Bekanntmachung

Gremium: Ausschuss für Bauen, Umwelt, Klimaschutz, Energie und Vergaben

Montage von Bänken und Mülleimer im Rahmen der Umgestaltung des Marktplatzes in Beckum

PROJEKT	ZEICHNUNG
Marktplatz Beckum	Ausführungsplan / Bauprogramm

PLAN-NR. L_1502_5_Ip_01_F

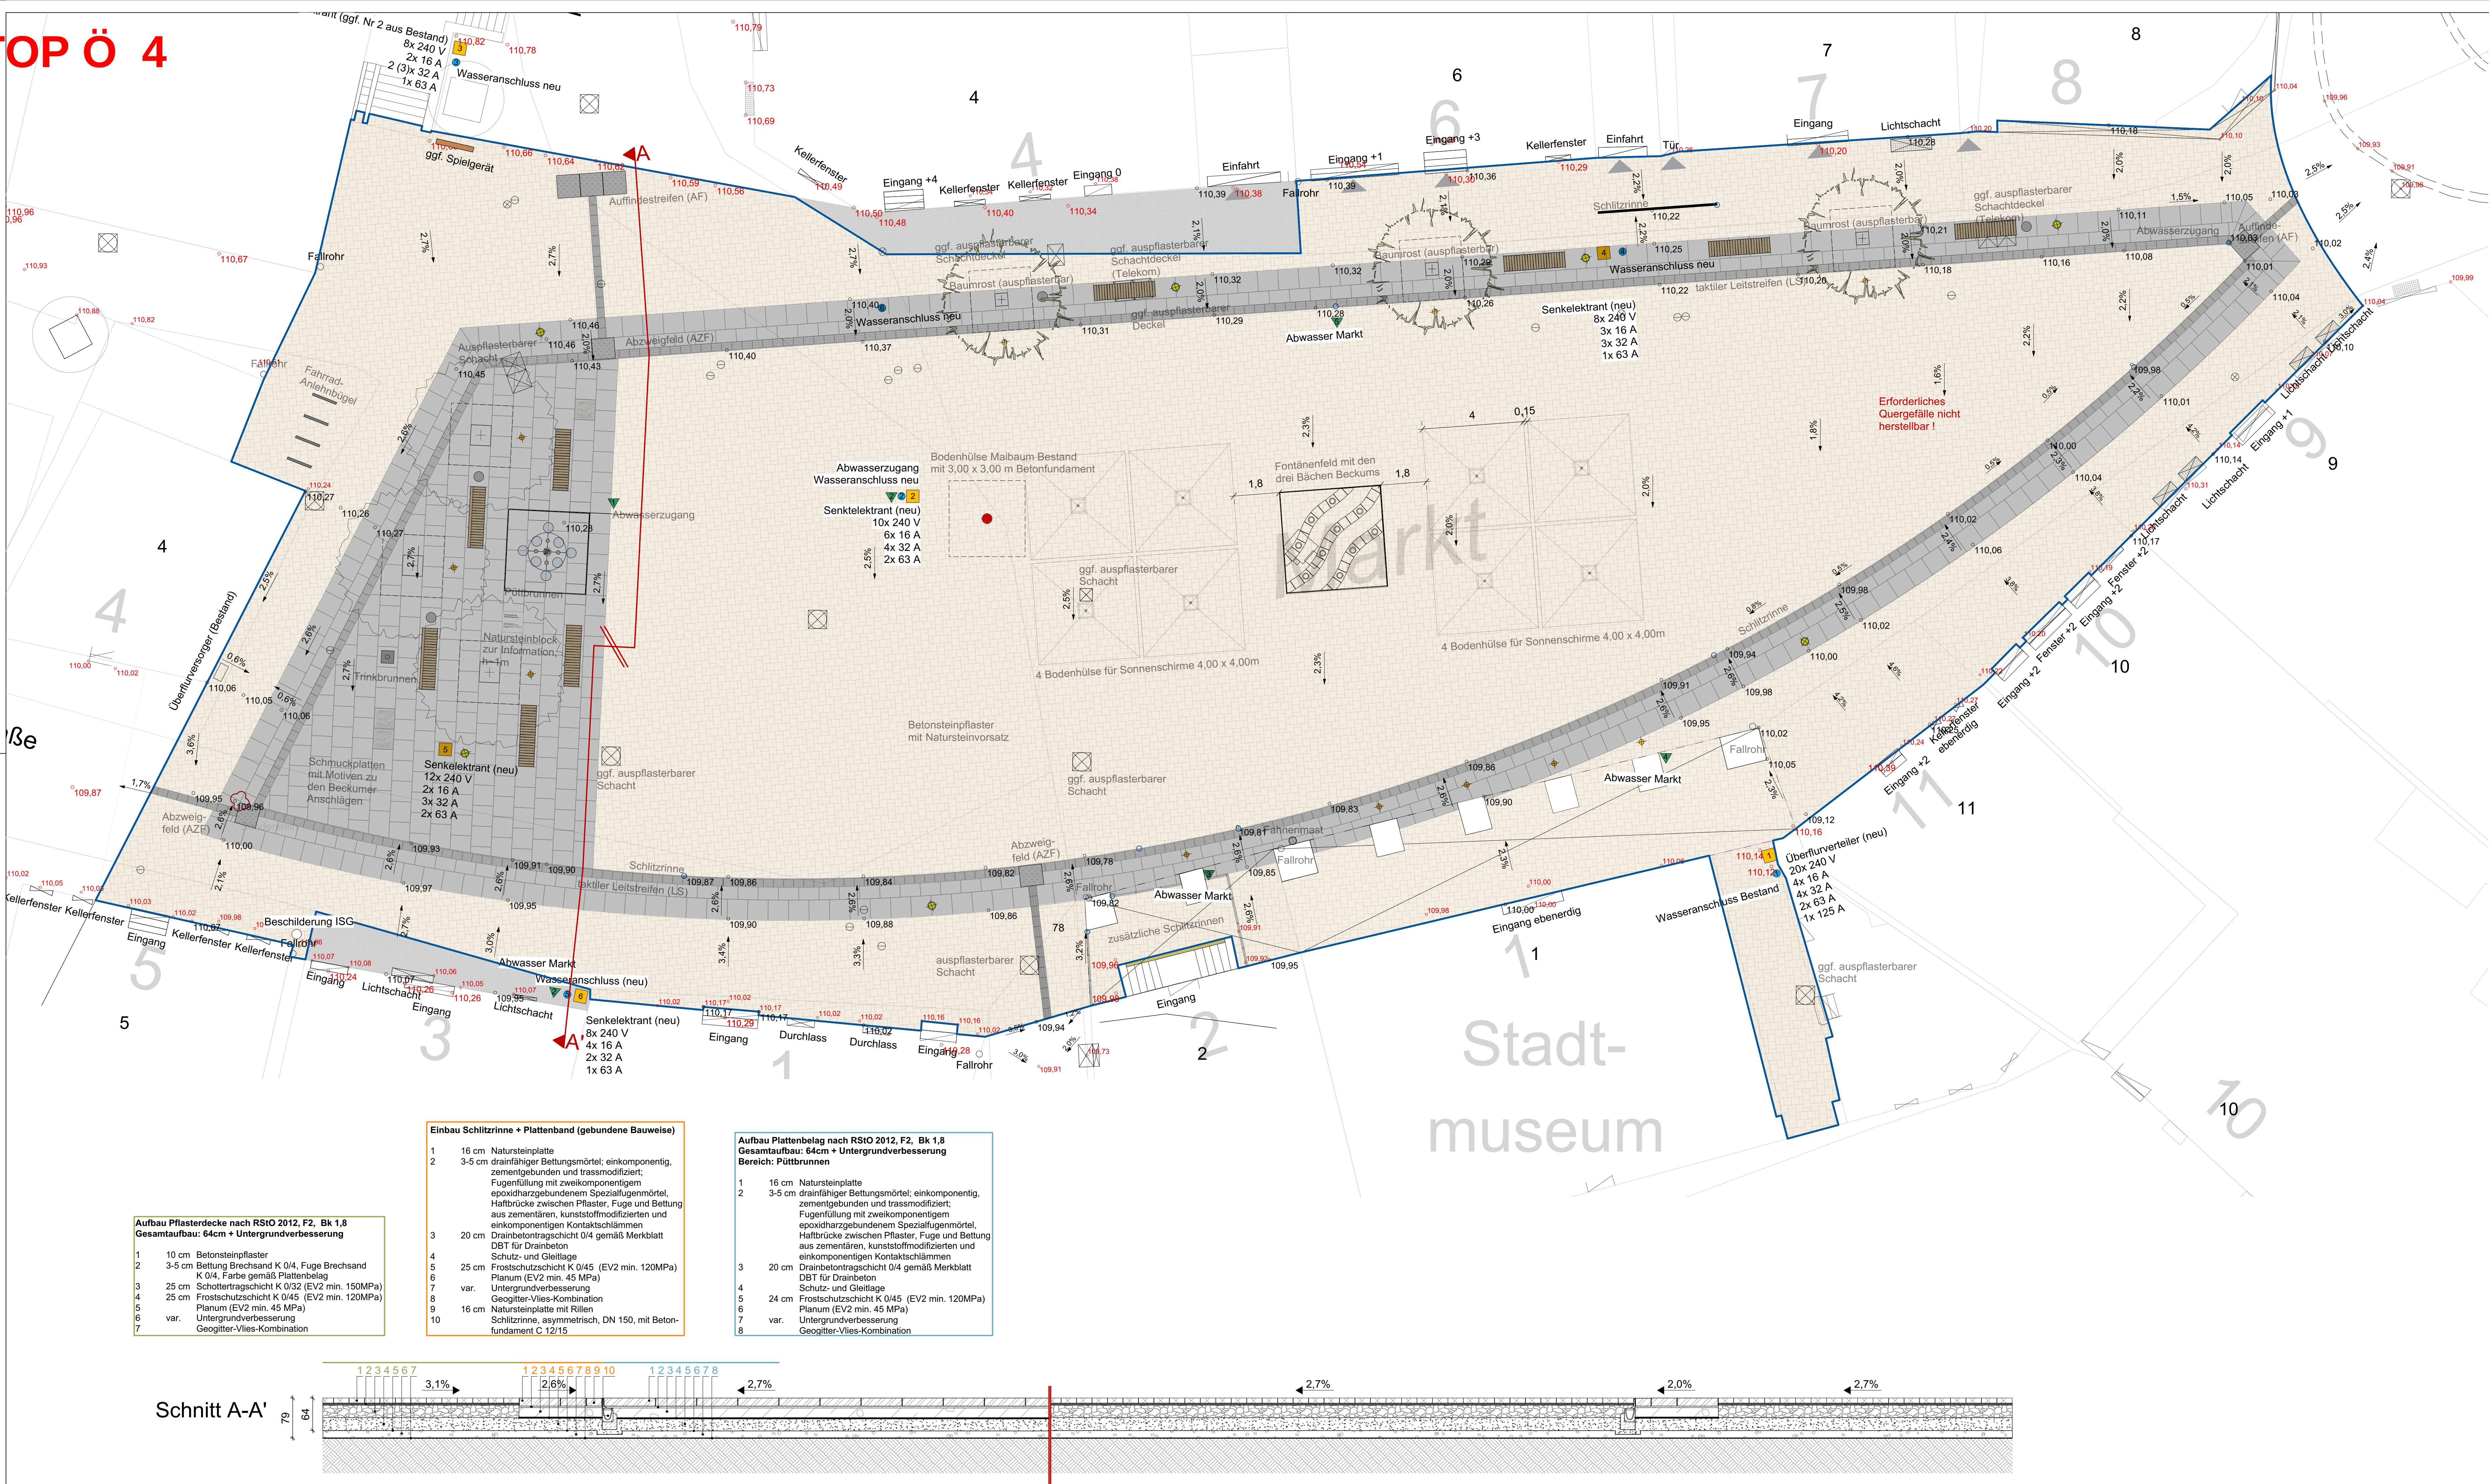
Hiermit beantragen wir als FDP-Fraktion Beckum den Aufschub der Montage der Bänke vor der Eisdiele und der Gaststätte „Zum Pütt“ und des Mülleimers vor der Eisdiele auf dem Beckumer Marktplatz.

An die FDP-Fraktion sind Beschwerden bezüglich der aktuell geplanten Standorte oben benannter Sitzbänke und des Mülleimers von den betroffenen Gewerbetreibenden herangetragen worden. Wir haben als FDP-Fraktion Verständnis für deren Anliegen, da

Wir bitten daher um eine Diskussion in dem zuständigen Ausschuss und das nicht übereilt Fakten durch eine kurzfristige Montage der 2 Sitzbänke und des Mülleimers geschaffen werden. Die Belange unserer Gewerbetreibenden sind nach Meinung der FDP-Fraktion von übergeordneter Bedeutung und dieser Sachverhalt sollte im Interesse der Politik und der Verwaltung abschließend nochmals diskutiert werden.

Die Marktfläche muss von Einbauten freigehalten werden, um ihre bestmögliche Nutzbarkeit zu erreichen. In der Folge waren notwendige Einbauten im Pflasterband zu positionieren. Das Pflasterband enthält zudem das taktile Leitsystem, welches ohnehin mit entsprechenden Abständen freigehalten werden muss. Das Pflasterband bildet eine räumliche Gliederung in Flächen, die – in erster Linie – den jeweiligen Betrieben zur Verfügung stehen und der großen Marktfläche, die verschiedenen Nutzungen – unter anderem der Außergastronomie – offensteht. Letztlich wurde der Platz so geplant, dass er auch in den Zeiten ohne Außergastronomie eine sehr gute Aufenthaltsqualität besitzt.

1. Für den Standort der Bank vor der Gaststätte „Zum Pütt“ gibt es weder die Möglichkeit des Verschiebens noch einen geeigneten Alternativstandort.
2. Es wäre möglich, die geplante Bank vor dem Eiscafé „Roll n Cone“ um rund 2 Meter in Richtung Westen zu verschieben und den geplanten Mülleimer vor dem Eiscafé „Roll n Cone“ nicht, wie in der Ausführungsplanung vorgesehen, westlich neben der Bank, sondern östlich neben der Mastleuchte zu montieren.
Durch das Verschieben würde die Bank allerdings teilweise unterhalb der Krone des angepflanzten Baumes stehen. Daher sind ein erhöhter Reinigungsaufwand und eine eingeschränkte Nutzbarkeit der Bank aufgrund von Verunreinigungen, insbesondere durch Vogelkot, zu erwarten.

3. Eine Montage der Bänke und des Mülleimers auf die Südseite des Marktplatzes kommt nicht in Frage, weil eine Vielzahl von Veranstaltungen, darunter auch der Wochenmarkt, bei dortiger Standortwahl nicht in adäquater Form durchgeführt werden könnten. Nach Ansicht der Verwaltung verbietet sich das Aufstellen von Einbauten vor den denkmalgeschützten Gebäuden an der Südseite des Marktplatzes. Hier waren zudem zu keiner Zeit Einbauten vorhanden. Weiterhin wären die Bänke in der überwiegenden Zeit im Schatten, was gerade in der kühleren Jahreszeit nicht von Vorteil wäre.

4. Ein Verzicht auf die beiden noch nicht montierten Bänke und des Mülleimers würde die Aufenthaltsqualität des neuen Marktplatzes nach Einschätzung der Verwaltung erheblich verschlechtern.

Die zwischenzeitlich seitens der Verwaltung geführten Gespräche mit den Betreibenden der gastronomischen Betriebe ließen erkennen, dass die Verschiebung der Bank und des Mülleimers vor dem Eiscafé „Roll n Cone“ auf Akzeptanz stoßen könnte.
